# まちぐるみ安全点検

点検結果と対応

●中央林間小学校区域●

大和市都市施設総務課

引地台小学校区域  
4班点検箇所  
(★交通 ☆防犯)

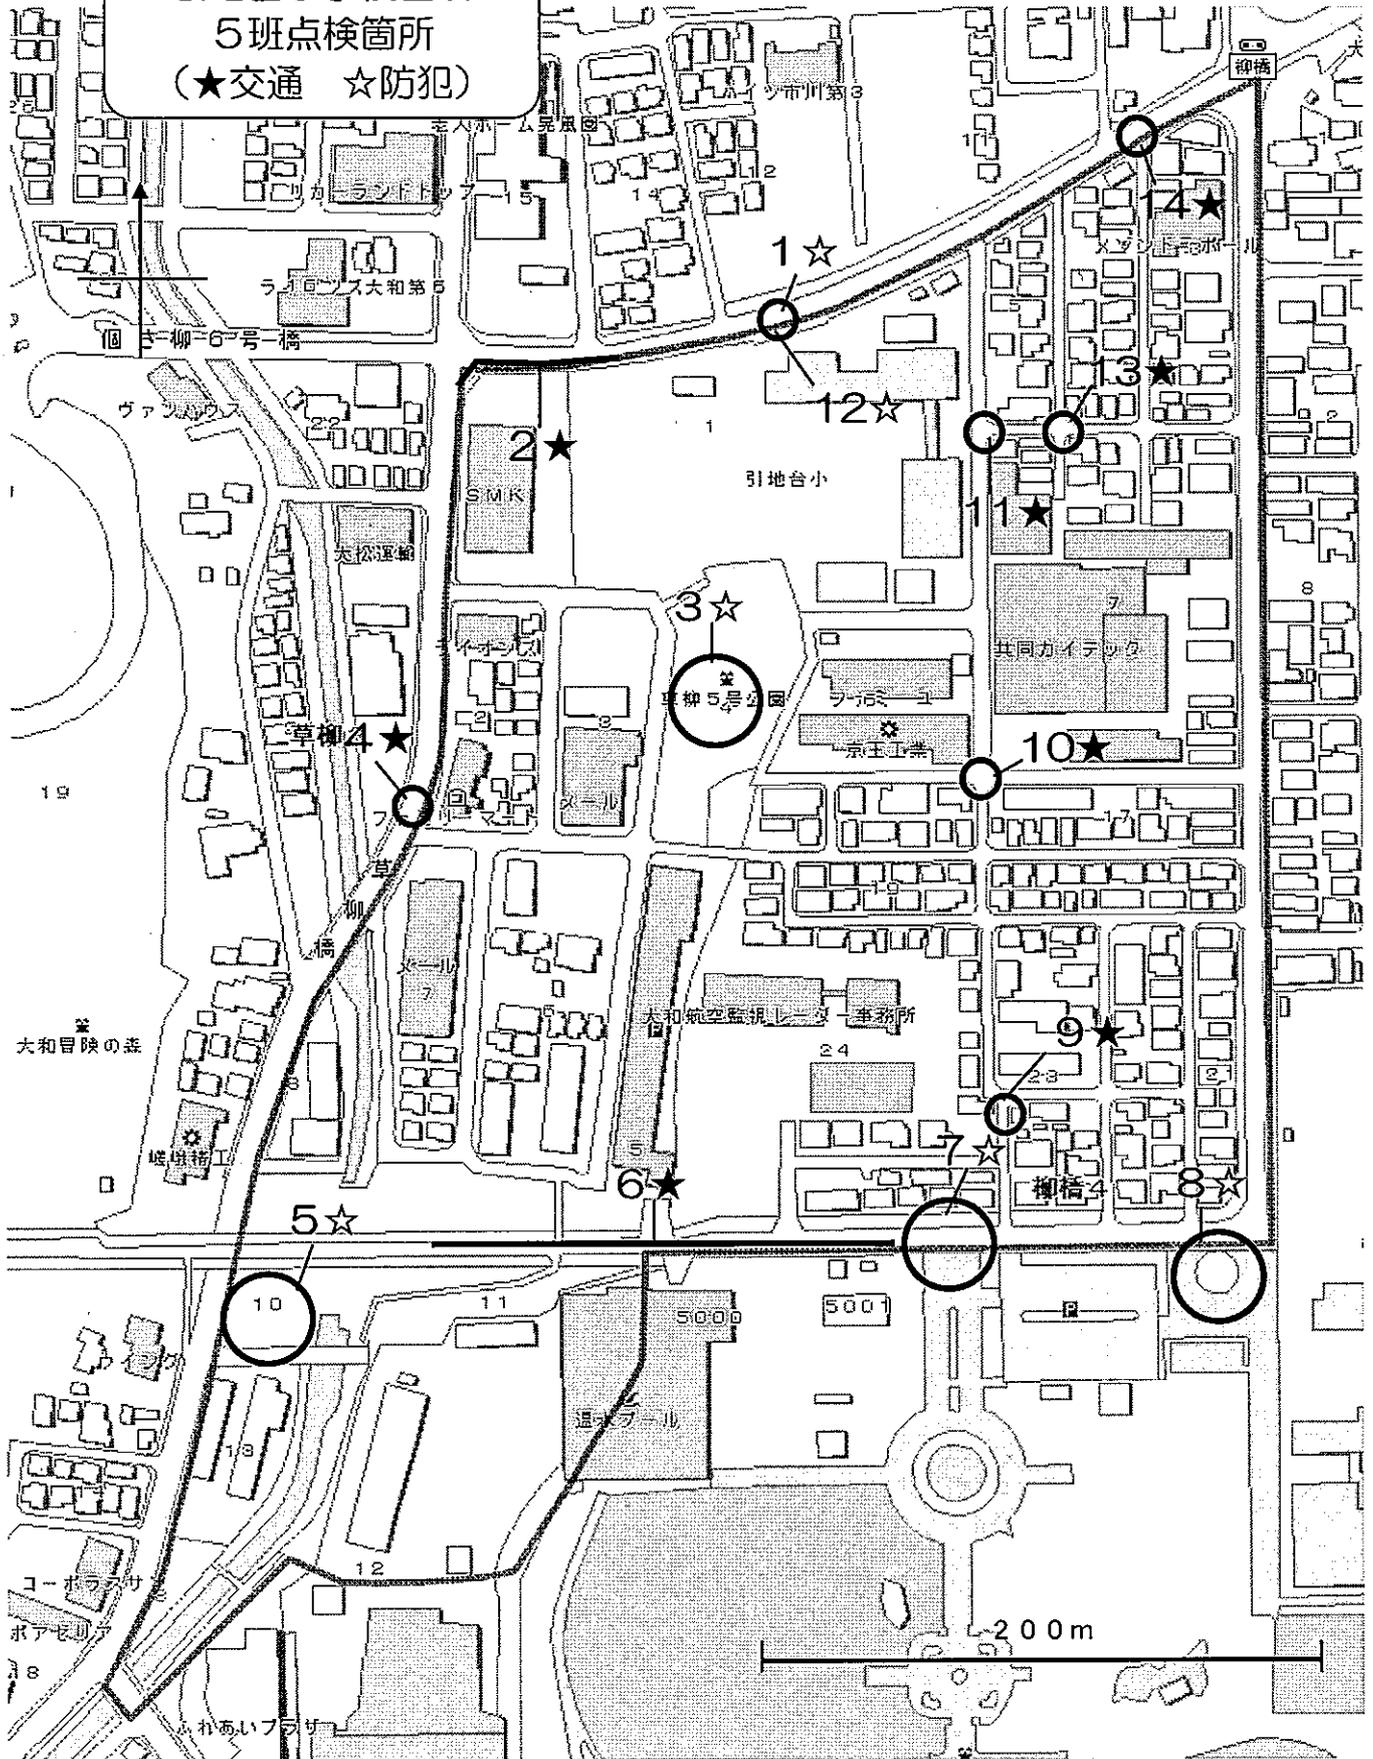
No	交通 防犯	現状写真	点検内容	対策方法	管理者等	今後の対応及び対応結果
1	交通	—	五差路の信号に向けてスピードを出して走行する車が多い 抜け道となって、車の数が増えている	標識等の設置（注意を促す）	市(道路)	「スピード落とせ」などの路面標示を、平成24年度に設置する予定です。
2	防犯		立体駐車場 立体駐車場の2階の見通しが悪く、子供たちが遊んだりして危険な 街灯が一つもない	街灯・防犯灯の設置を要望する	自治会	住宅道路等に設置された防犯灯については、地元自治会が設置や維持管理を行っているため、暗い箇所への新設要望や球切れなどによる不具合が生じている場合は、地元自治会の自治会長や自治会役員に連絡してください。
3	交通		Y字路なので見通しが悪い 看板が見にくい グリーンラインが必要(全体的に)	①グリーンラインの延長 ②ミラーの角度を調整する ③看板の位置を変える	①② 市(道路)  ③市(土木)	①グリーンラインを北方面へ延長する予定です。 ②ミラーを新しい物へ変更し、見やすくしました。 ③看板を上部へ移動し見やすくしました。
4	交通		見通しが悪い(植木鉢、販売機、路駐等の障害物が目立つ) 交通量が多い 「止まれ」標識が古く見えにくい グリーンラインが目立たない	①ミラーの増設 ②既存ミラーの高さを変える ③「止まれ」の標識を新しくする	①市(道路)  ②市(土木)  ③警察	①ミラーの増設については予定しておりません。 ②ミラーの方向修正を行い、見やすくしました。 ③所管の大和警察署へ対応を依頼しました。
